Oggetto: [ID_VIP: 8296] **PROVINCIA DEL SUD SARDEGNA (comuni di Serramanna e Samassi) - Progetto di un impianto agrivoltaico, denominato "SERRAMANNA 1", della potenza di 25,82 MWp e delle relative opere di connessione alla RTN – Progetto Definitivo.**

Proponente: Tintoretto S.r.l.

Parere tecnico istruttorio della Soprintendenza speciale per il PNRR.

Parere endoprocedimentale.

Figura 7: inquadramento su P.P.R. – beni paesaggistici art. 143- dettaglio sull’area e buffer di 150 m sui corsi d’acqua ricadenti nell’art.143.

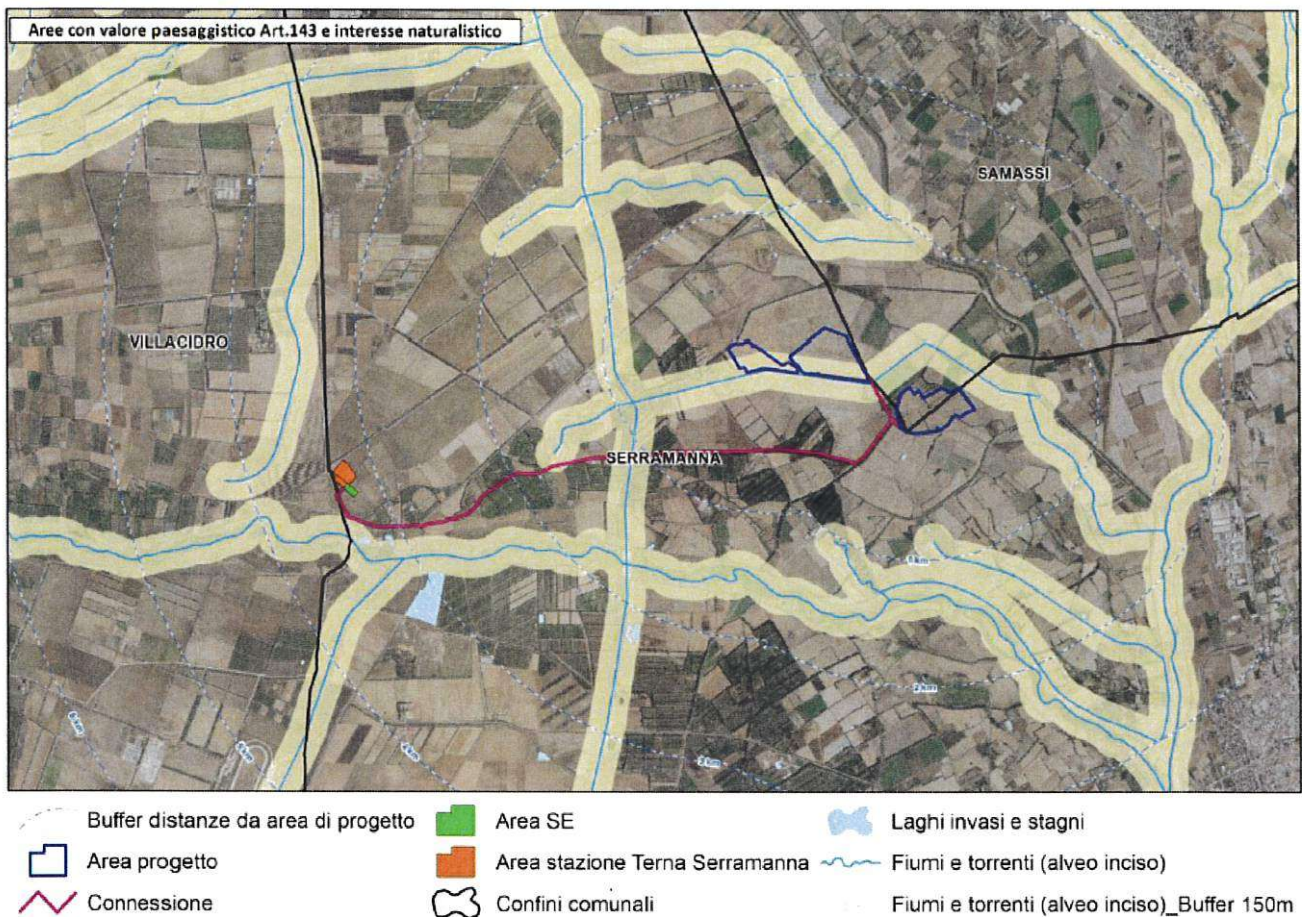
CONSIDERATO che il progetto di cui trattasi interessa direttamente aree tutelate quale bene paesaggistico tipizzato ed individuato ai sensi dell'art. 17, comma 3, lett. h), delle Norme Tecniche di Attuazione del Piano paesaggistico regionale – Primo ambito omogeneo (ai sensi degli allora vigenti art. 134, comma 1, lett. c, e 143, comma 1, lett. i, del medesimo decreto legislativo n. 42 del 2004):

CONSIDERATO che il progetto di cui trattasi occupa, per circa un terzo della propria superficie dei campi n. 1 e n. 2, le aree tutelate paesaggisticamente sopra descritte del Gora Figuera, le cui fasce di tutela pari a 150 m per lato sarebbero sostanzialmente compromesse dalla realizzazione del medesimo progetto, con la relativa sostituzione con opere a carattere industriale per la produzione di energia elettrica:

Figura 66: planimetria con indicate le posizioni di scatto delle panoramiche.

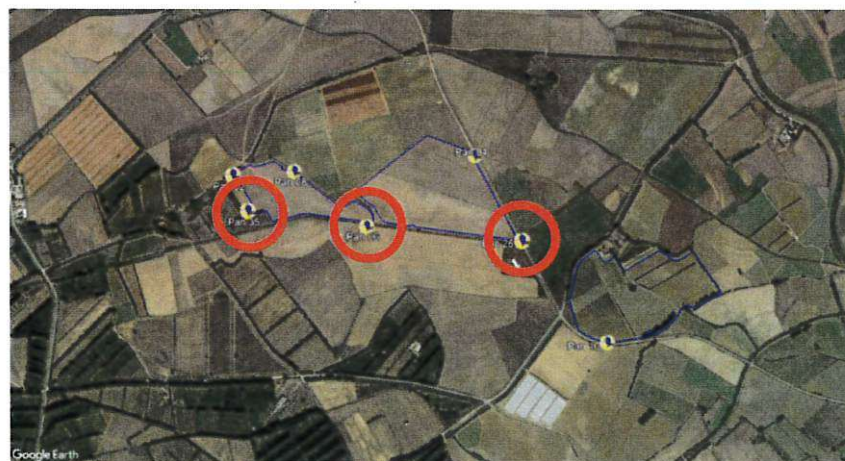
CONSIDERATO che le aree interessate dal progetto di cui trattasi (pari, complessivamente, a circa 29,41 ha nel comune di Serramanna, e di 7,77 ha nel comune di Samassi, per un totale di 37.18 ha), anche con riguardo alle fasce di tutela paesaggistica sopra richiamate, sono ancora pienamente utilizzate con funzione agricolo agroforestale, con campi che si distendono in maglie regolari tra i diversi rami dell’infrastrutturazione idraulica, ovvero allo stato ancora naturale:

(da *Relazione paesaggistica*, elaborato n. VIA-R04, p. 158, con cerchi ROSSI i punti di ripresa degli scatti fotografici di seguito riportati, rispetto allo stato dei luoghi non interessati da opere non attinenti a pratiche agricole)

Figura 139: area di dispersione del materiale archeologico (in rosso).

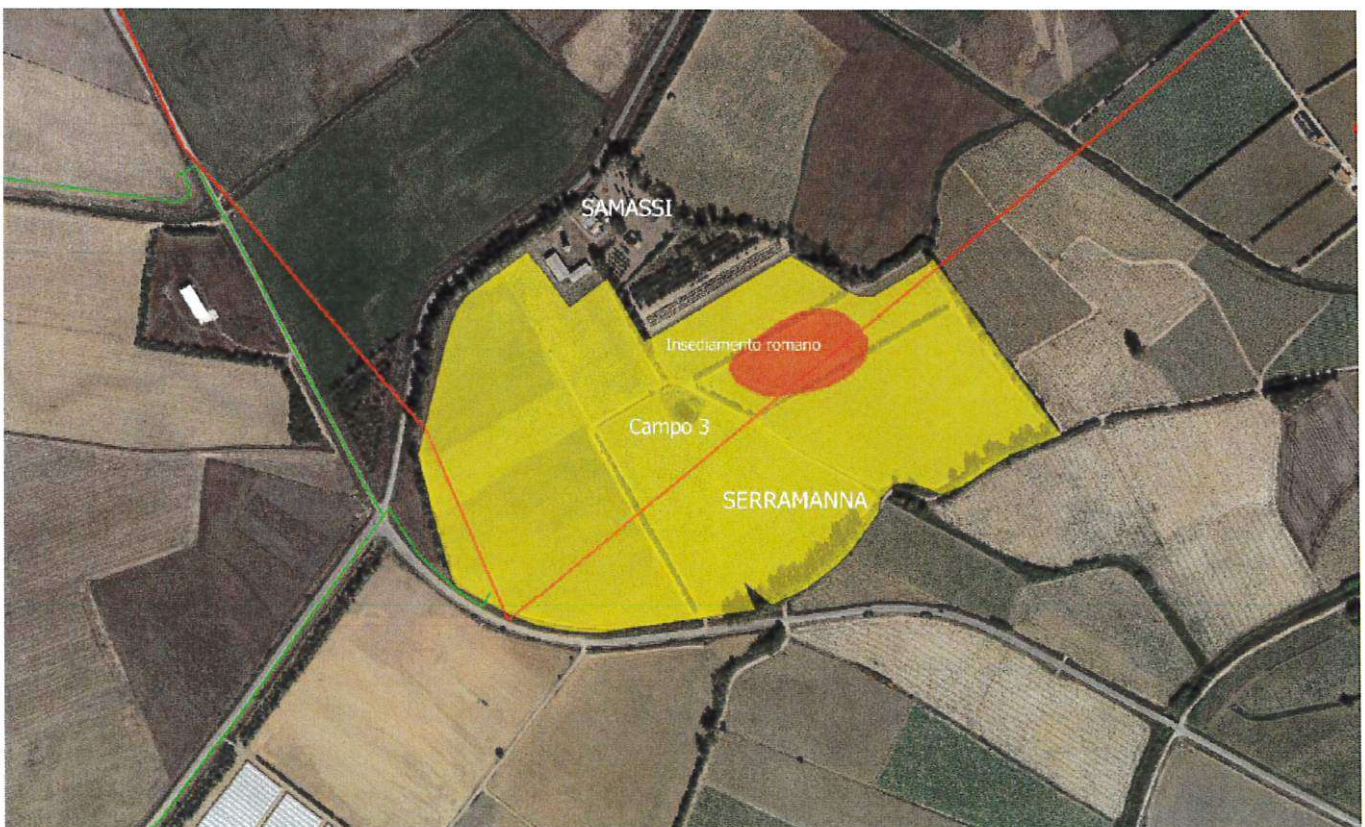
CONSIDERATO che il campo FV n. 3 dell'impianto proposto si colloca a raggiera rispetto all'areale entro il quale è stata rinvenuta dal Proponente una ricca presenza di elementi archeologici dispersi di varia natura e la cui natura potrebbe ipotizzare la presenza di un insediamento con strutture termali, con annesse una o più sepolture:

CONSIDERATO che il Proponente a seguito della predetta ricognizione per la prevenzione del rischio archeologico, ha inteso prevedere “... una virtuosa modifica del progetto iniziale, che ha escluso, di fatto, l’occupazione delle superfici indicate ...” (v. *Relazione paesaggistica*, elaborato n. VIA-R04, paragrafo *Prospezioni di superficie*, p. 245):

CONSIDERATO, tuttavia, che la modifica così apportata al progetto iniziale costituisce un involuppo della medesima area dell’insediamento romano identificato dal Proponente, la quale area perderebbe ogni possibile riferimento con il proprio circostante contesto di giacenza, risultando, di fatto, estraniata irrimediabilmente dallo stesso contesto.
